SS 189 e SS 121

ITINERARIO PALERMO - AGRIGENTO

Lavori di ammodernamento del tratto Palermo - Lercara Friddi, lotto funzionale dal km 14,4 (km 0,0 del lotto 2) compreso il tratto di raccordo della rotatoria Bolognetta, al km 48,0 (km 33,6 del lotto 2 - svincolo Manganaro incluso), compresi i raccordi con le attuali S.S. n. 189 e S.S. n. 121

Report riepilogativo delle Modifiche Tecniche inserite in PV1

MODIFICA TECNICA

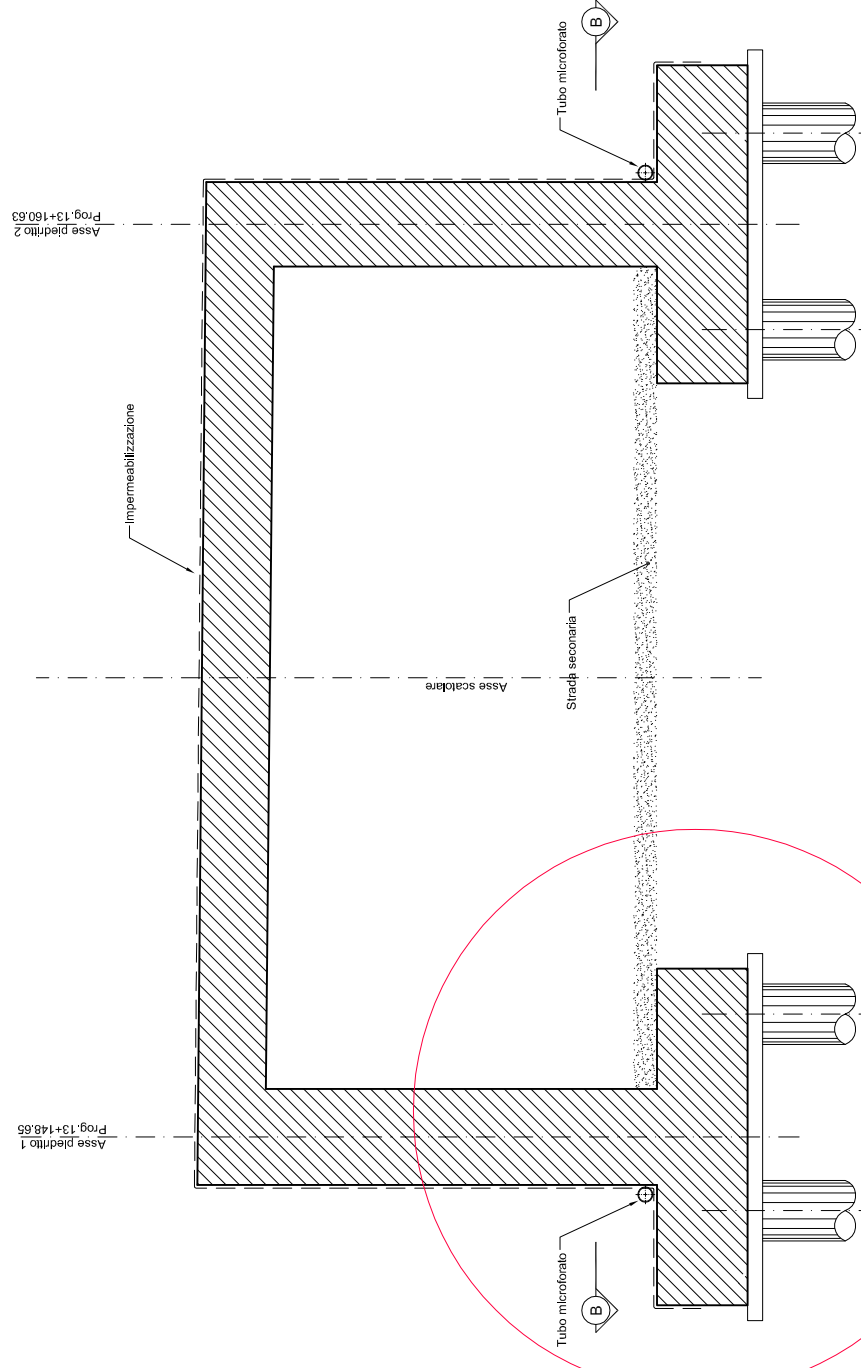
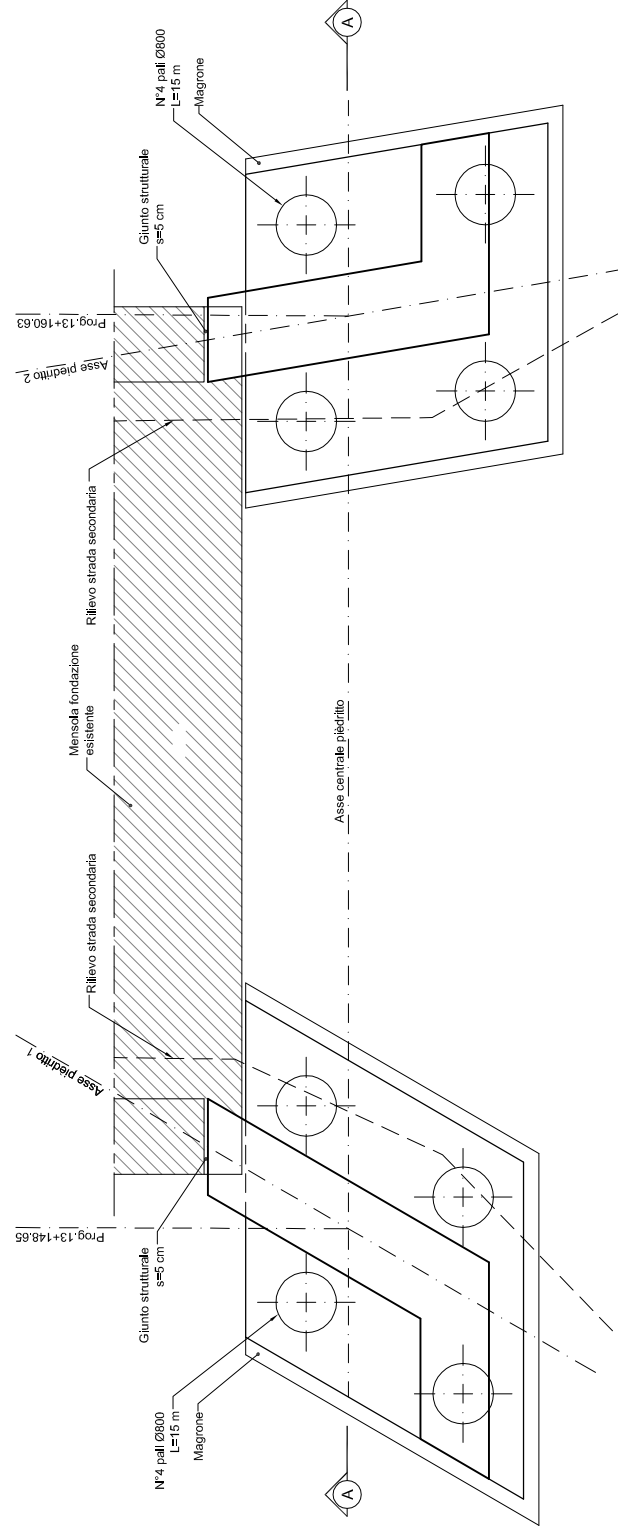
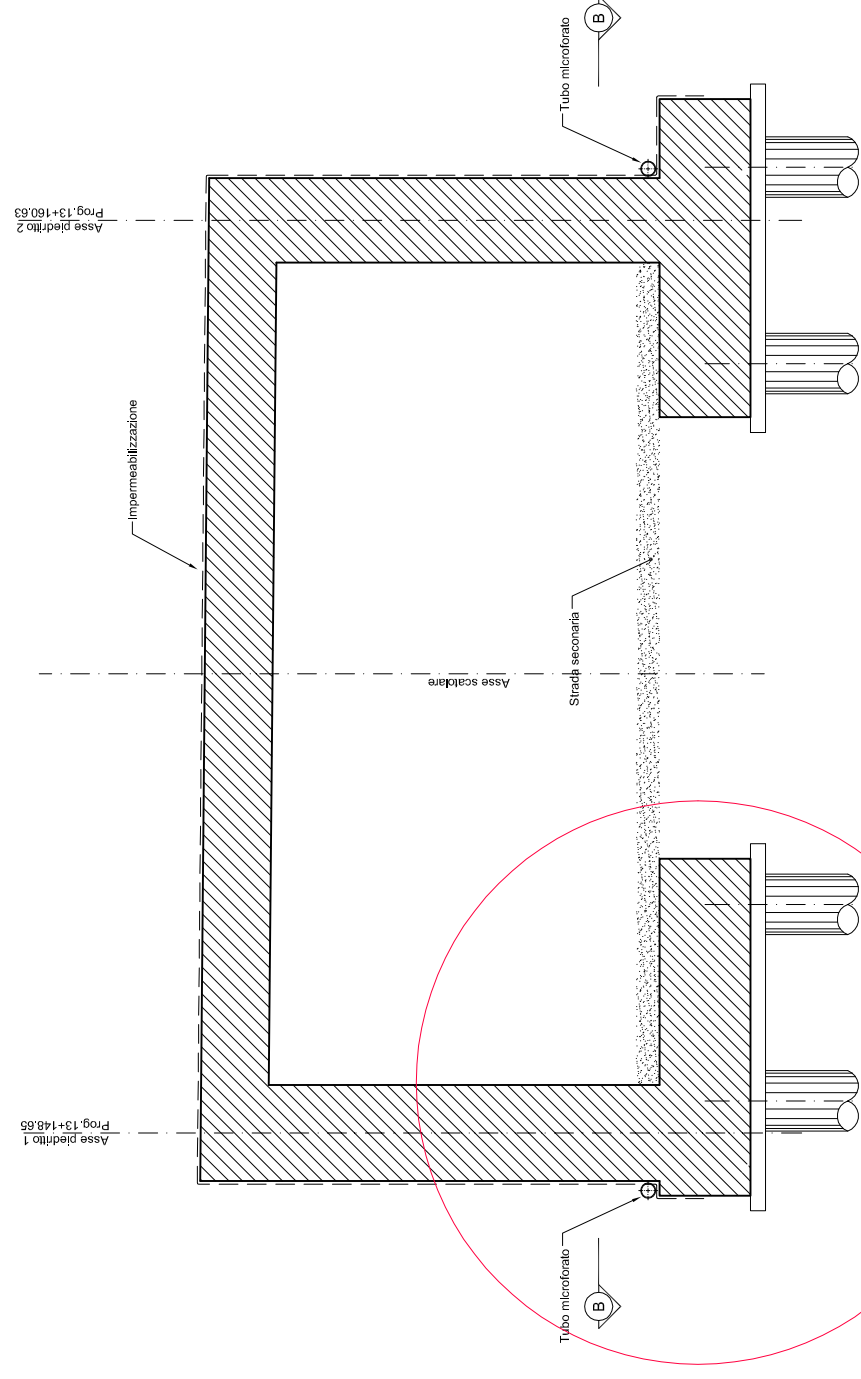
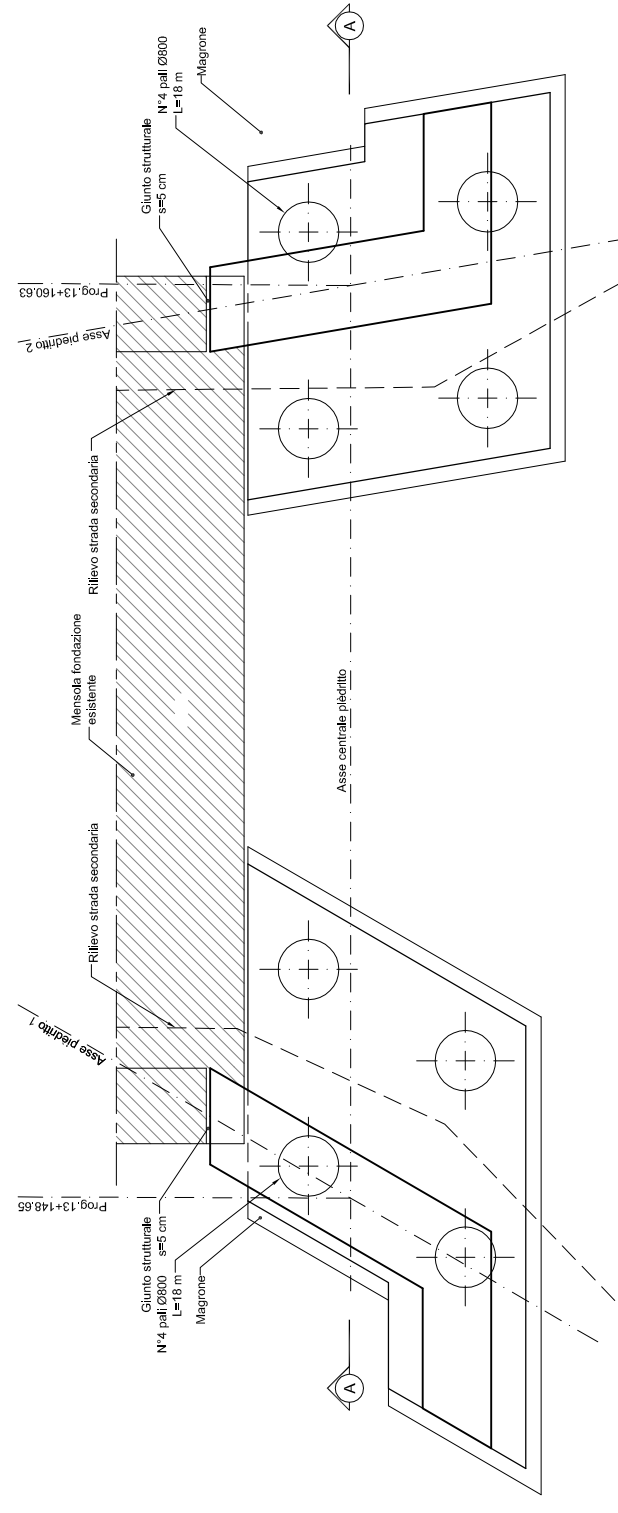
OGGETTO: La modifica tecnica n. 160 ha come oggetto il sottovia esistente ST05 ubicato all'interno dello Svincolo di Mezzojuso. Durante le fasi di scavo per la realizzazione delle fondazioni dei due "portali" in c.a., di ampliamento del manufatto esistente, è stata riscontrata l'interferenza tra le fondazioni profonde dei nuovi portali con le fondazioni del manufatto esistente. Con la modifica tecnica è stata prevista la traslazione dei pali di fondazione dei nuovi portali, al fine di risolvere l'interferenza con la fondazione esistente.

PROGETTO ESECUTIVO (OS99)**MODIFICA TECNICA (OS99)****SEZIONE TIPOLOGICA**

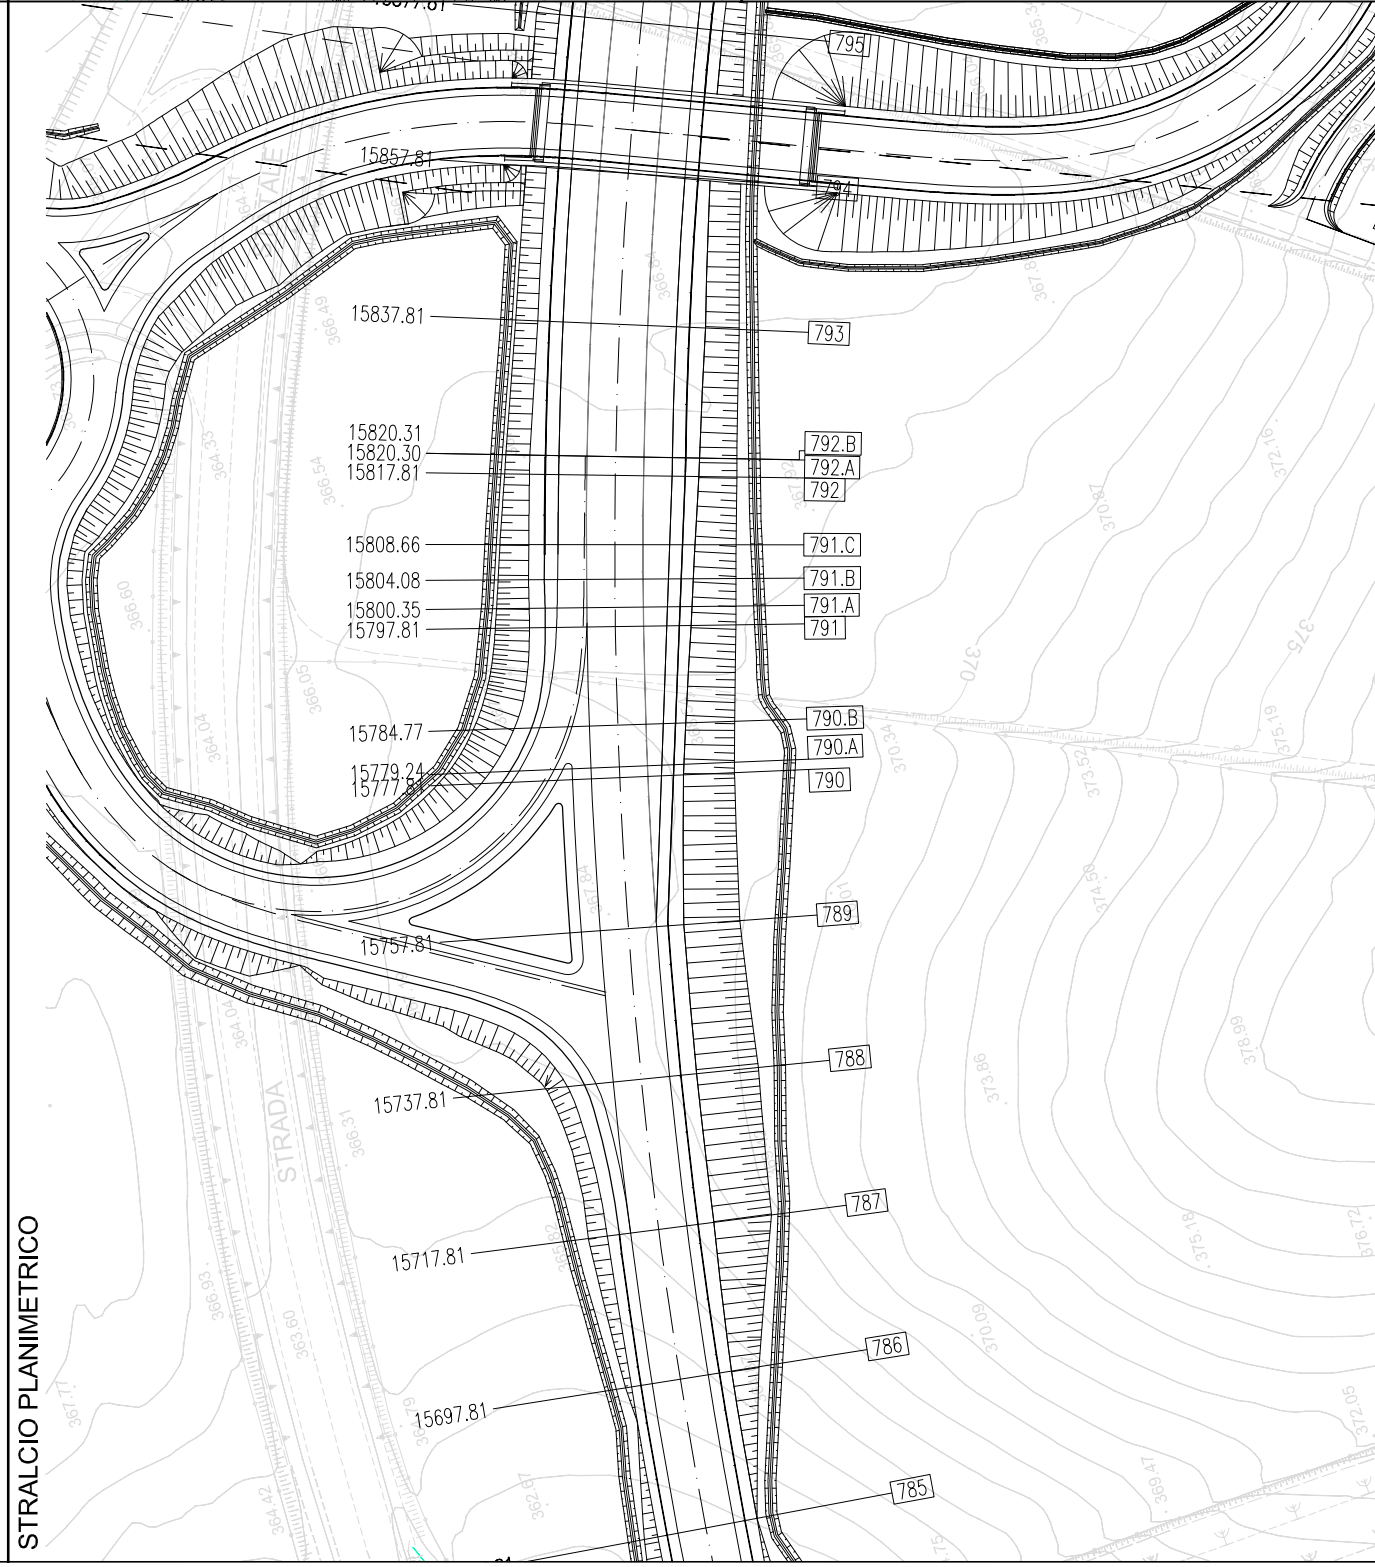
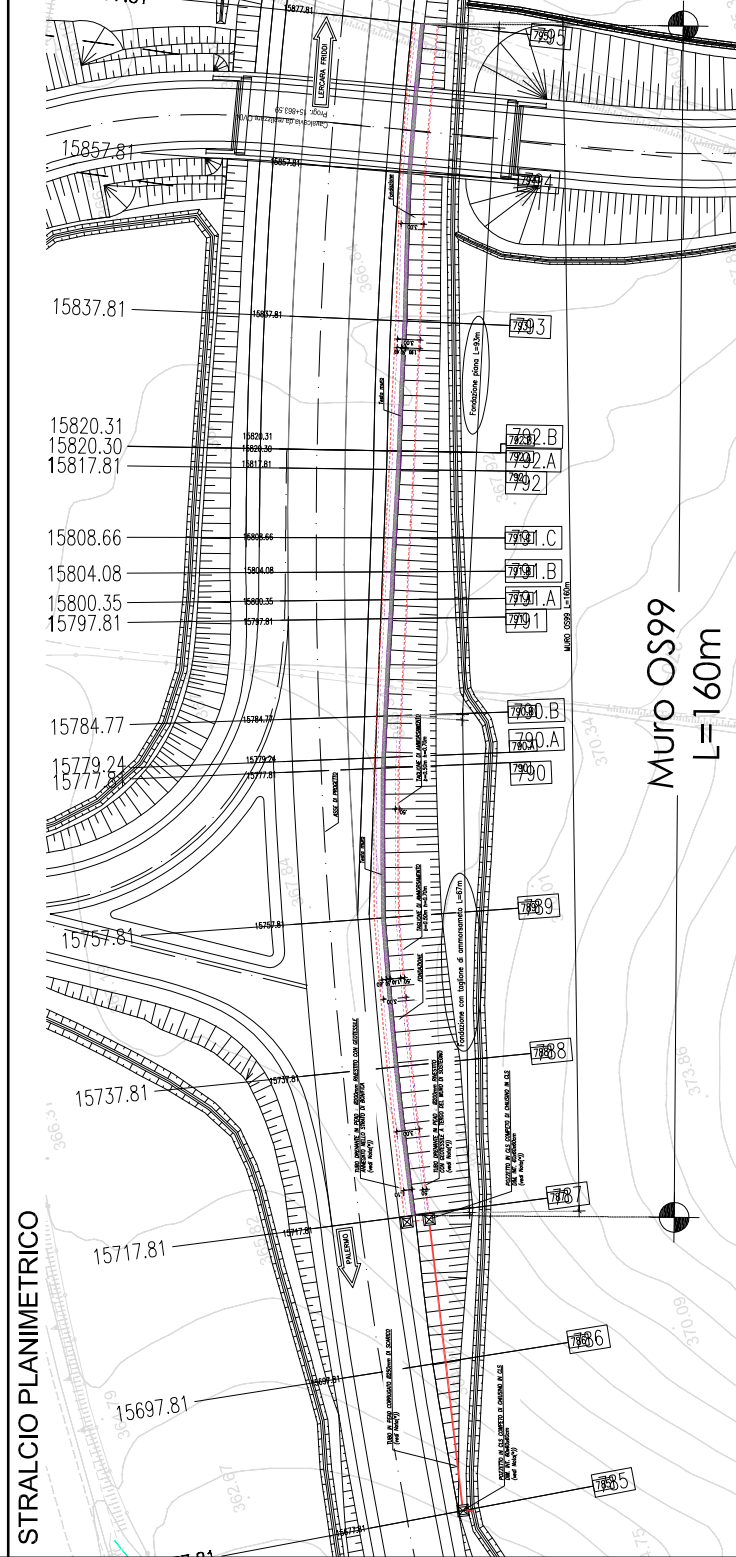
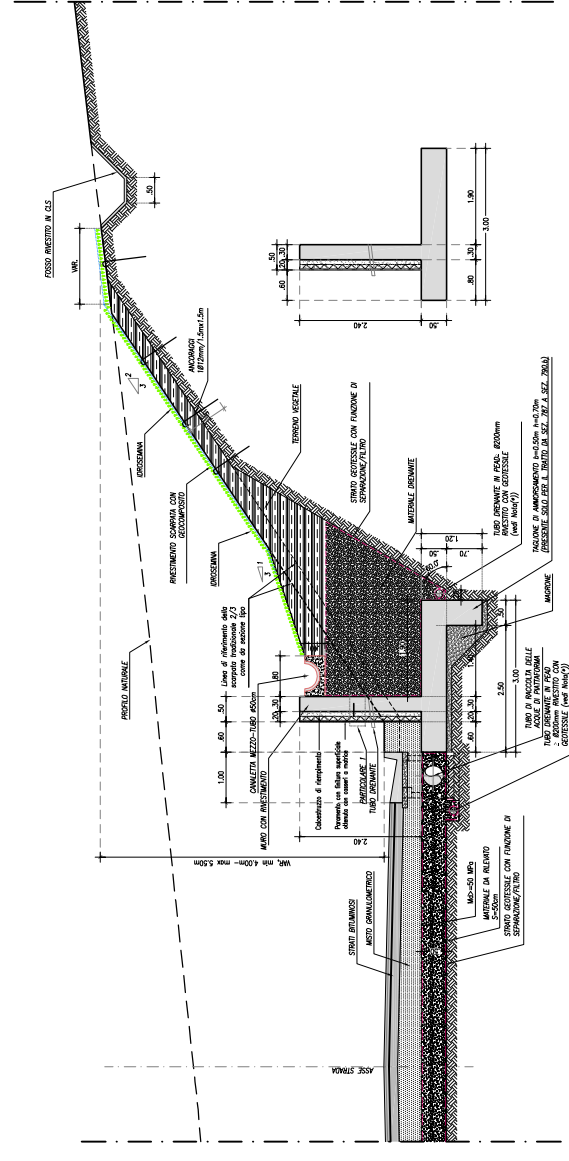
La modifica tecnica n. 111, che ha per oggetto lo svincolo di Villafrati Sud (SV06), il tratto di asse principale AP13, l'opera di sostegno OS99 ed il tombino TP34bis, è stata emessa in ottemperanza alle disposizioni del Direttore dei Lavori in merito ad alcune criticità riscontrate durante la fase di scavo per la realizzazione del cassonetto dell'asse principale, nel tratto in cui quest'ultimo risulta in variante rispetto all'attuale S.S.121 (tratto in trincea da sez.785 a sez. 796), quali: cedimento delle scarpate di scavo e presenza di acqua a fondo scavo.

Gli interventi proposti per risolvere le criticità evidenziate dalla DL, ed introdotti con la presente modifica tecnica, sono di seguito sintetizzati:

- realizzazione di un muro di contropesa lato monte (ciglio dx), tra le progressive 15+717.81 e 15+877.81 (OS99), con relativo drenaggio a tergo;
- messa in opera di un geocomposito sulle scarpate naturali, fissato al terreno naturale mediante picchetti;
- realizzazione di uno strato di bonifica al di sotto del piano di posa della sovrastrutturale stradale ed inserimento, ove necessario, di un tappetino drenante al di sotto della bonifica stessa;
- realizzazione di una trincea drenante sotto al fosso di guardia posto a monte del nuovo muro in c.a., nonché al di sotto del fosso di guardia posto a monte della viabilità secondaria 35.
- realizzazione di un nuovo tombino (TP34bis) per eliminare i fenomeni di stagnazione dell'acqua nell'area del nuovo rilevato di progetto (tratto da sez.775 a sez. 785).
